# 島根原子力発電所 2号炉 地震による損傷の防止 (コメント回答)

**[屋外重要土木構造物等の耐震評価における断面選定]**

令和 2 年 3 月  
中国電力株式会社

# 審査会合における指摘事項に対する回答【No. 3 2】

2次元 F E Mにおけるモデル化範囲の考え方

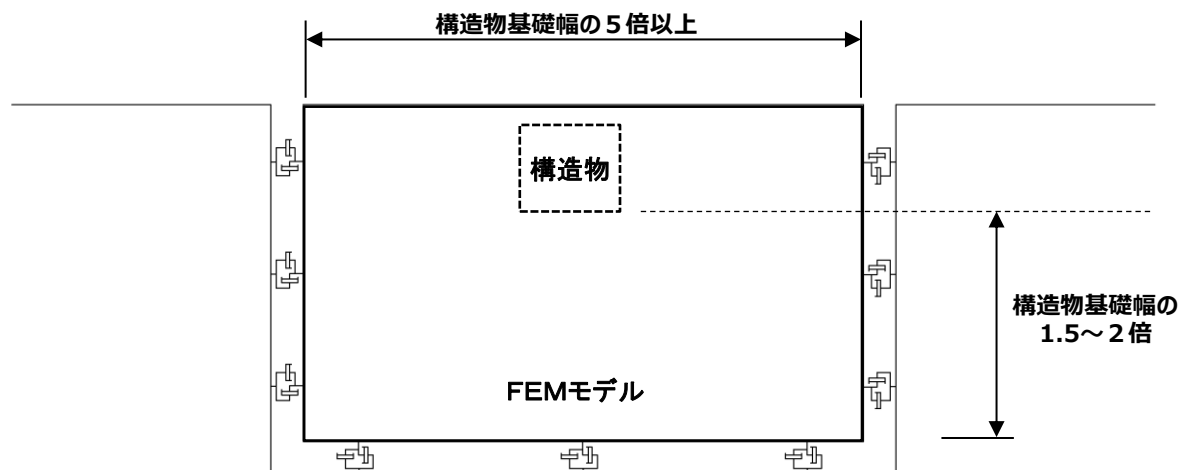
○取水槽等の各断面について、モデル化、その範囲等の設計方針を踏まえた断面選定の方針を説明すること。

- ・屋外重要土木構造物のモデル化及びその範囲の方針、並びにこれらを踏まえた断面選定の方針を構造形式毎に示す。
- ・箱型構造物の弱軸方向断面では、配筋を含め構造的特徴が概ね同様である範囲から代表となる範囲を耐震評価候補断面とする。ただし、加振方向と平行に配置される壁が多数ある構造物については、加振方向と平行に配置される壁の影響を考慮するため、必要により壁間の幅を耐震評価候補断面とする。また、強軸方向断面では、加振方向と平行に配置される壁の影響を考慮するため、構造物の奥行幅を耐震評価候補断面とする。（P18, P28, P29取水槽, P67ディーゼル燃料貯蔵タンク基礎, P73低圧原子炉代替注水ポンプ格納槽, P79第1ベントフィルタ格納槽, P85緊急時対策所用燃料地下タンク）
- ・線状構造物の弱軸方向断面では、配筋を含め構造的特徴が概ね同様である範囲から代表となる範囲を耐震評価候補断面とする。（P19）
- ・円筒状構造物及び直接基礎は、質点系モデルでモデル化し、構造物中央を通る断面及びその直行方向断面を耐震評価候補断面とする。（P20）
- ・管路構造物の弱軸方向断面では、延長方向の構造的特徴が一様であることから、代表となる範囲を耐震評価候補断面とする。（P21）
- ・以上を踏まえ、耐震評価候補断面の整理及び評価対象断面の選定フローに基づいた断面選定の方針を示す。（P18～P21）
- ・また、屋外重要土木構造物の2次元FEMモデルの範囲について、境界条件の影響が地盤及び構造物の応力状態に及ぼさないよう十分な範囲とするため、「原子力発電所耐震設計技術指針 JEAG4601-1987」を適用し、2次元FEMモデルの幅を構造物基礎幅の5倍以上、地盤モデルの入力基盤深さを構造物基礎下端から構造物基礎幅の1.5～2倍とする設定方針を示す。（P23）

■ 2次元 F E Mによる地震応答解析モデルの範囲が、地盤及び構造物の応力状態に影響を及ぼさないよう、十分広い領域とする。具体的には、「原子力発電所耐震設計技術指針 JEAG4601-1987」を適用し、以下に示すとおりモデル幅を構造物基礎幅の5倍以上、地盤モデルの入力基盤深さを構造物基礎幅の1.5～2倍確保する。

取水槽 縦断面図 (⑤-⑤断面)

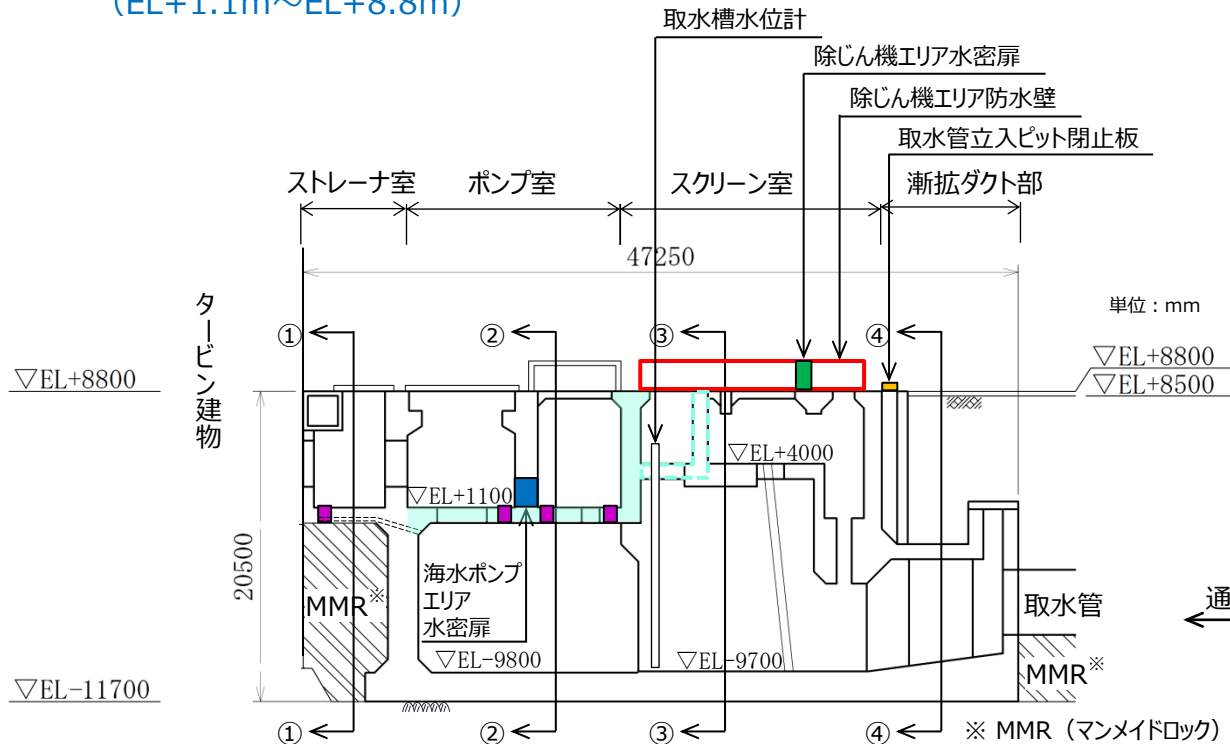
○取水槽等について，浸水防護重点化範囲の境界の部位として要求される止水機能について説明すること。

- ・取水槽について浸水防護重点化範囲の境界となる部位を平面図及び断面図で示し，要求される止水機能を踏まえ，耐震評価候補断面を整理する。（P26, P32）
- ・その他の屋外重要土木構造物等における浸水防護重点化範囲については，第5条における論点5「浸水防護重点化範囲の設定」の審査状況を踏まえ，取水槽と同様に要求される止水機能等を整理する。

- 取水槽に設置される浸水防止設備や津波監視設備の配置を以下に示す。
- 浸水防護重点化範囲を保持するために止水機能が求められる部位は以下のとおりである。
  - ・ポンプ室に設置される中床版 (EL+1.1m)
  - ・スクリーン室に設置される中床版 (EL+4.0m)
  - ・スクリーン室南側の除じん機エリア防水壁の位置に設置される中壁 (EL+1.1m~EL+8.8m)

取水管 縦断面図 (⑥-⑥断面)

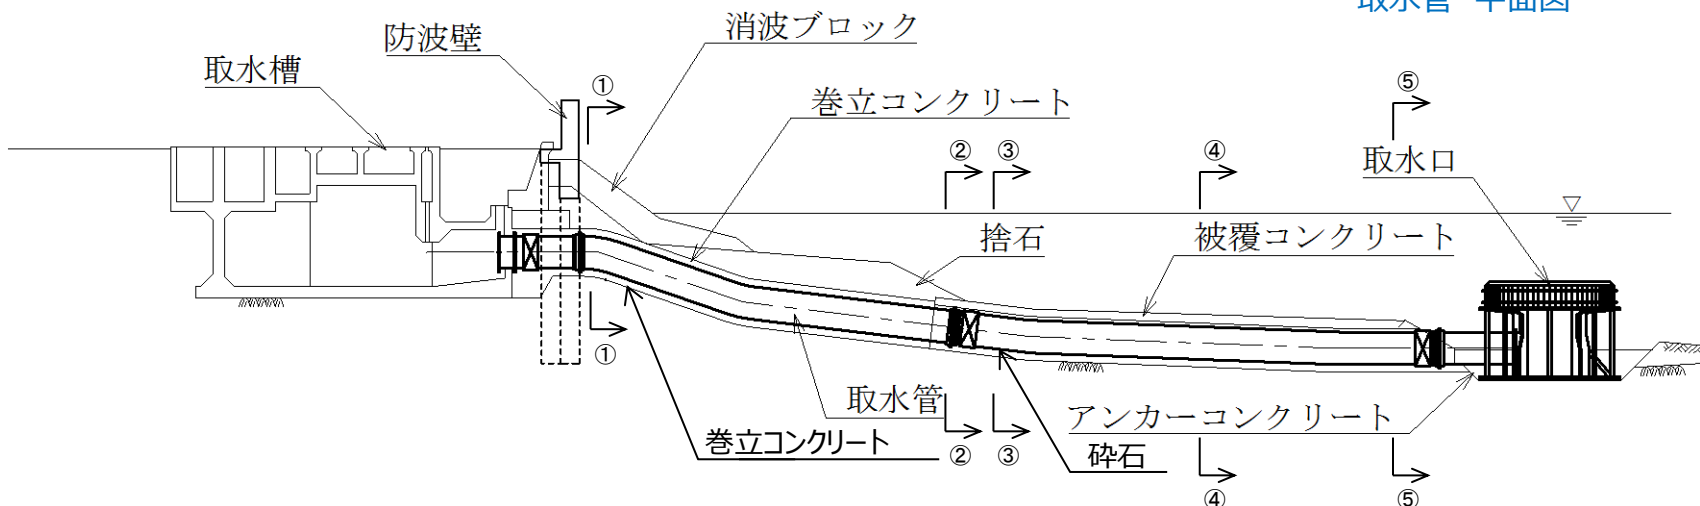
○取水管の断面選定方針について、地盤の3次元的な広がり状況及び近傍から遠方の地盤と取水管全長との相対位置関係が分かる資料を提示すること。また、地盤と取水管の位置関係から地盤急変部や側方が岩盤に埋め込まれていない範囲の有無等を確認し、これらを踏まえた断面選定方針を説明すること。

- ・取水管の耐震評価候補断面の整理にあたっては、岩盤、海底堆積物、捨石、被覆コンクリート、巻立コンクリート等を示した平面図及び断面図を追加し、取水管周辺の3次元的な分布状況を示す。
- ・これらを踏まえて、取水管の周囲を碎石で埋め戻す「碎石埋戻し部」と取水管の上部に護岸構造物が配置されるため取水管の周囲をコンクリートで埋め戻す「コンクリート巻立部」を示し、周辺地質の観点で断面選定を行う方針とした。（P55～P64）

- 取水管の平面図及び縦断面図を以下に示す。
- 取水口と取水槽を結ぶ鋼製の構造物である。
- 取水管の南側に取水槽及び防波壁、北側に取水口が隣接している。
- 先行サイト（玄海3,4号機）との類似点を以下に示す。
